柏崎刈羽原子力発電所 第7号機
工事計画認可申請に係る論点整理について
(指摘事項に対する回答)

2020年7月30日
東京電力ホールディングス株式会社

建物・構築物における地震応答解析モデルの既工認からの変更点

(1)廃棄物処理建屋で用いる地震応答解析手法/応力解析手法の
妥当性確認【指摘事項に対する回答】

図1 地上2階（T.M.S.L.20.4m）の加速度応答スペクトル

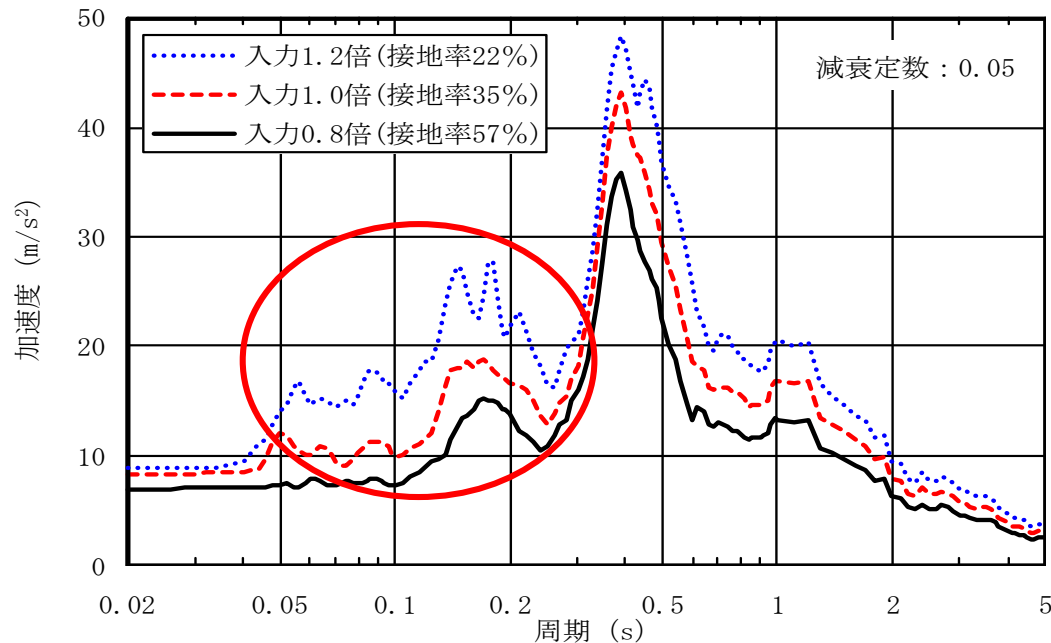
No.	実施日	指摘事項
1	令和2年6月16日 第867回 審査会合	入力を増大させた際の加速度応答スペクトルについて、接地率35%から22%への減少に伴い一部の周期帯に複数のピークが現れ、傾向に変化が見られるため、これらの周期における建屋の挙動も含めて、応答スペクトルの変化に対する考察を説明すること。
2	令和2年6月16日 第867回 審査会合	建屋の応答が低接地率となる場合、基礎浮き上がりに伴う建屋の回転による変形が大きくなるため、隣接建屋への影響について詳細に説明すること。

廃棄物処理建屋の地盤3次元FEM解析結果として、入力地震動を増大させて建屋の応答変化を加速度応答スペクトルで比較した結果、下図に示すように入力1.2倍（接地率22%）のケースでは、0.05～0.2秒程度の短周期域で地上2階の増幅割合が大きい結果となった。今回はこの原因について考察した。
